**AVIS RELATIF À LA PROTECTION
CONTRE LES EVENTUELS EFFETS NOCIFS ET NUISANCES
PROVOQUÉS PAR LES RAYONNEMENTS NON IONISANTS
GÉNÉRÉS PAR DES ANTENNES ÉMETTRICES STATIONNAIRES**

Commune : LIEGE - Exploitant : ORANGE

Référence exploitant : 019L1_7/30065L1_3/ 40065L1_3/ 50065L1_3

Rapport n° 3403 / 2024

Figure 1 : Vue en plan des lieux de séjour et des points de contrôle

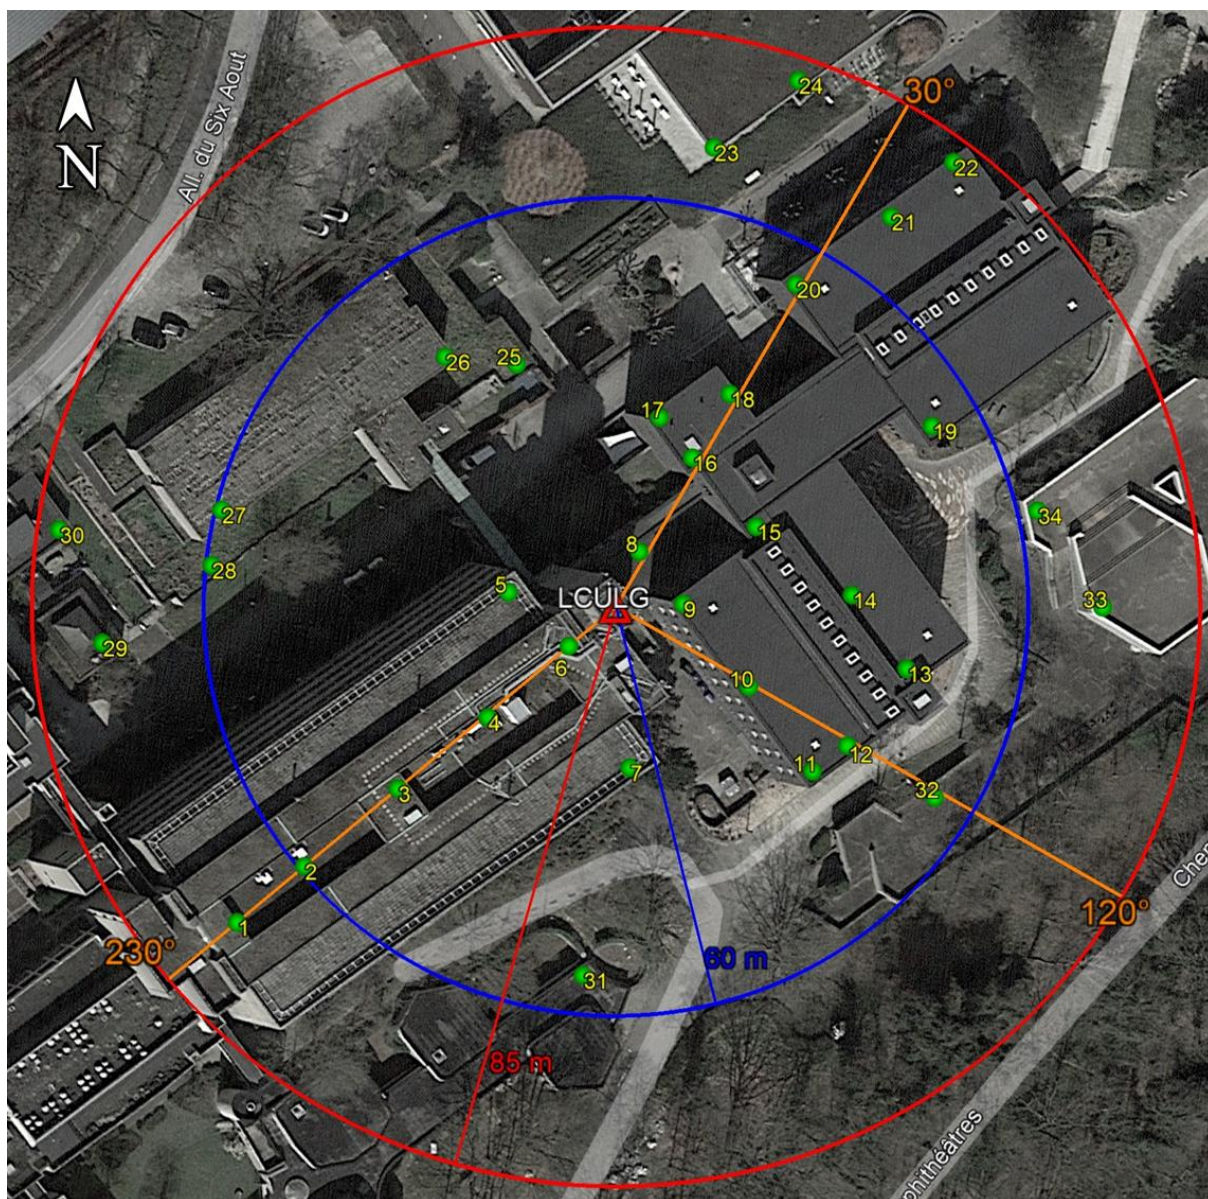
Les fréquences d'émission, la puissance rayonnée par chacune des antennes et leur gain permettent de déterminer le rayon de la zone à analyser. Tout dépassement de la limite par installation est exclu en dehors de cette zone. Le tableau 2 reprend les 35 LS² pour lesquels l'indice d'exposition est le plus élevé. Les différentes colonnes indiquent :

- le numéro du point de contrôle repris sur un des plans de la figure 1;
- le numéro du LS dans lequel se trouve le point de contrôle de la 1^{ère} colonne ;
- l'atténuation d'obstacle prise en compte pour le calcul de l'indice d'exposition dans le LS ;
- le résultat du calcul de l'indice d'exposition.

N° point de contrôle	LS	Atténuation (dB)	Indice d'exposition relatif à la limite par installation IE_i
2	LS1	3,0	0,758
1	LS1	3,0	0,546
3	LS1	3,0	0,263
22	LS19	3,0	0,205
6	LS1	3,0	0,143
4	LS1	3,0	0,115
21	LS19	3,0	0,073
24	LS23	3,0	0,046
20	LS19	3,0	0,037
7	LS1	3,0	0,036
18	LS16	3,0	0,035
16	LS16	3,0	0,033
12	LS9	3,0	0,031
13	LS13	3,0	0,030
11	LS9	3,0	0,027
10	LS9	3,0	0,025
17	LS16	3,0	0,025
23	LS23	3,0	0,023
5	LS1	3,0	0,022
14	LS13	3,0	0,022
19	LS19	3,0	0,016
30	LS30	3,0	0,016
32	LS32	3,0	0,016
15	LS13	3,0	0,015
9	LS9	3,0	0,015
33	LS33	3,0	0,014
29	LS29	3,0	0,010
34	LS33	3,0	0,009
27	LS25	3,0	0,007
8	LS8	3,0	0,007
31	LS31	3,0	0,007
28	LS25	3,0	0,005
25	LS25	3,0	0,005
26	LS25	3,0	0,005

En ce qui concerne les antennes de l'installation mentionnées dans le tableau 1, la distance maximale à laquelle la limite pourrait être atteinte, à l'extérieur, est égale à 81,5 m. S'il n'y a pas de LS à une distance inférieure, les antennes respectent forcément la limite d'immission.

Dans le cas des LS situés à l'intérieur des bâtiments, une atténuation d'obstacle est prise en compte et il en résulte que la distance maximale à laquelle la limite pourrait être atteinte se réduit à 57,7 m.

Figure 2 : Vue en plan des installations d'antennes dans un rayon de 300 mètres autour de l'installation faisant l'objet de la demande d'avis

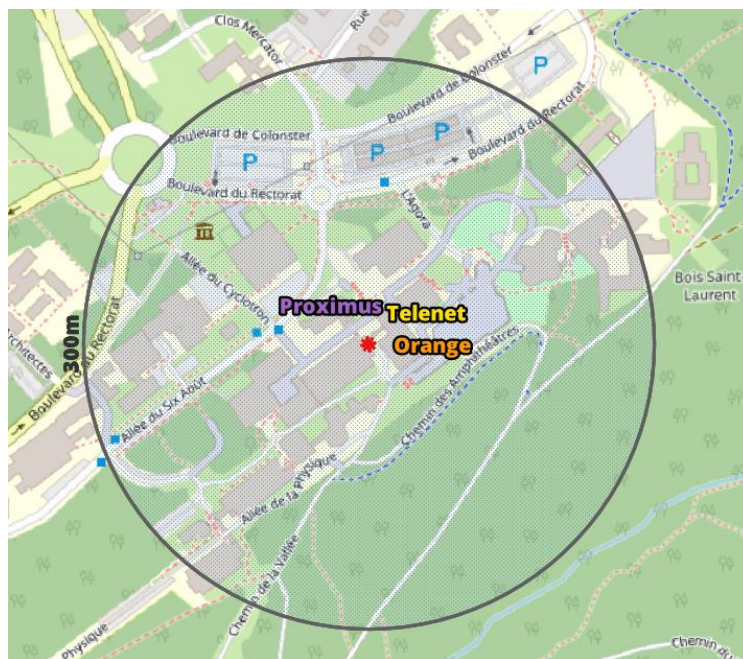
Le plan en projection verticale de la figure 2 indique la localisation des installations d'antennes émettrices stationnaires visées par le décret et situées dans un rayon de 300 mètres autour de l'installation référencée dans le paragraphe 2 et localisée au centre du cercle. Les données de localisation de ces antennes et les avis correspondant sont accessibles via le cadastre en ligne des antennes émettrices stationnaires⁸. Les installations prises en compte dans l'évaluation du respect de la limite cumulative sont les installations d'antennes émettrices déclarées en service par l'exploitant à la date du présent avis, à l'exception de l'installation référencée dans le paragraphe 2 et éventuellement d'autres installations ayant fait l'objet d'une demande d'avis à la même date et qui sont situées à l'intérieur de la zone de 300 mètres de rayon.

- a) il y a au plus 4 installations d'antennes émettrices stationnaires présentes dans la zone d'évaluation de 300 mètres de rayon représentée dans la figure 2, y inclus l'installation référencée dans le paragraphe 2 : la limite cumulative définie à l'article 4, §2 du décret est nécessairement respectée dans les lieux de séjour à l'intérieur de la zone d'évaluation de 300 mètres de rayon ;

- b) il y a exactement 5 installations d'antennes émettrices stationnaires présentes dans la zone d'évaluation de 300 mètres de rayon représentée dans la figure 2, y inclus l'installation référencée dans le paragraphe 2 et il existe, pour 3 ou 4 de ces installations, un avis attestant le respect de la limite abrogée de 3 V/m : la limite cumulative définie à l'article 4, §2 du décret est nécessairement respectée dans les lieux de séjour à l'intérieur de la zone d'évaluation de 300 mètres de rayon ;

- c) dans tous les autres cas, il a été vérifié que la limite cumulative définie à l'article 4, §2 du décret n'est pas dépassée dans les lieux de séjour sur base du nombre d'installations localisées dans la zone d'évaluation de 300 mètres de rayon représentée dans la figure 2, de leur localisation ainsi que des données inscrites dans la figure 1 et au paragraphe 4 du présent avis et dans les avis attestant le respect de la limite par installation ou de la limite abrogée de 3 V/m relatifs aux autres installations reprises dans la figure 2.

Compte tenu des considérations ci-dessus, il apparaît que l'intensité du rayonnement électromagnétique généré, dans les lieux de séjour situés dans un rayon de 300 mètres autour de l'installation référencée dans le paragraphe 2, par l'ensemble des antennes émettrices stationnaires de l'ensemble des exploitants du même site d'antennes émettrices stationnaires respecte la limite fixée à l'article 4, § 2 du décret.
